**PROGETTO PRELIMINARE DELLA NUOVA LINEA TORINO LIONE**  
CORRIDOIO DI RIFERIMENTO "C" – Limite tratta Internazionale – Settimo Torinese

**RELAZIONE TECNICA**  
PER LA VALUTAZIONE DELLE INTERFERENZE  
CON GLI ELEMENTI TERRITORIALI, INFRASTRUTTURALI,  
AMBIENTALI E ANTROPICI DEL COMUNE DI RIVALTA DI TORINO

Maggio 2011

*Progetto preliminare NLTL – planimetria area di cantiere – stralcio*

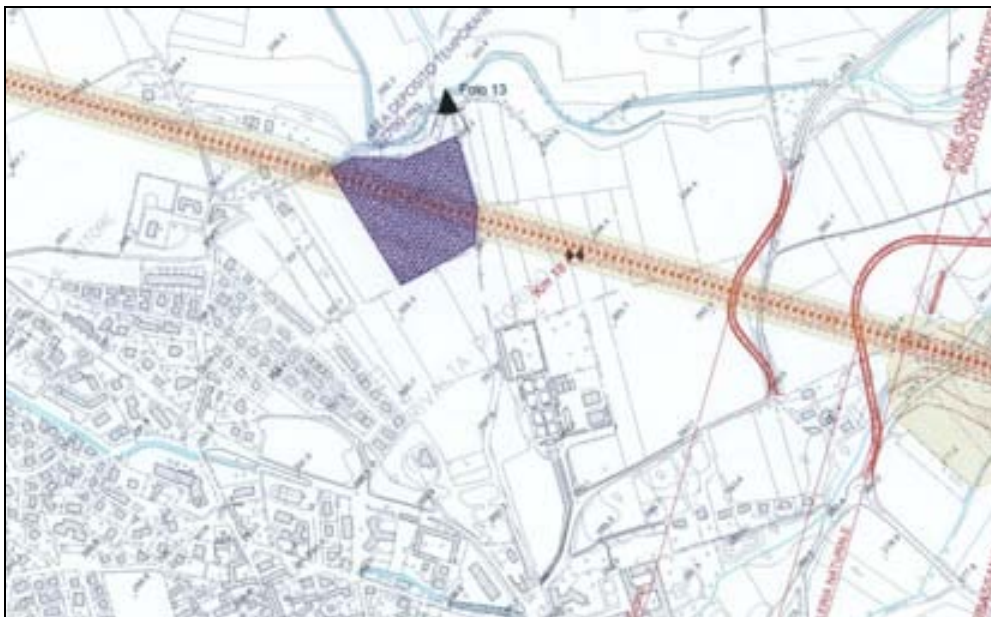
Pertanto è necessario ridurre per quanto possibile l'occupazione di suolo, anche al fine di minimizzare le opere di ripristino ambientale al termine del cantiere.

Inoltre, l'area di deposito temporaneo prevista a nord della SP175 – via Grugliasco – risulta collocata in posizione molto adiacente agli insediamenti residenziali in “zona San Vittore” e sarà

pertanto causa di notevole disagio per gli abitanti insediati. La stessa potrebbe essere localizzata completamente a est del tracciato, in prossimità della SP175, a sufficiente distanza dai fabbricati esistenti.
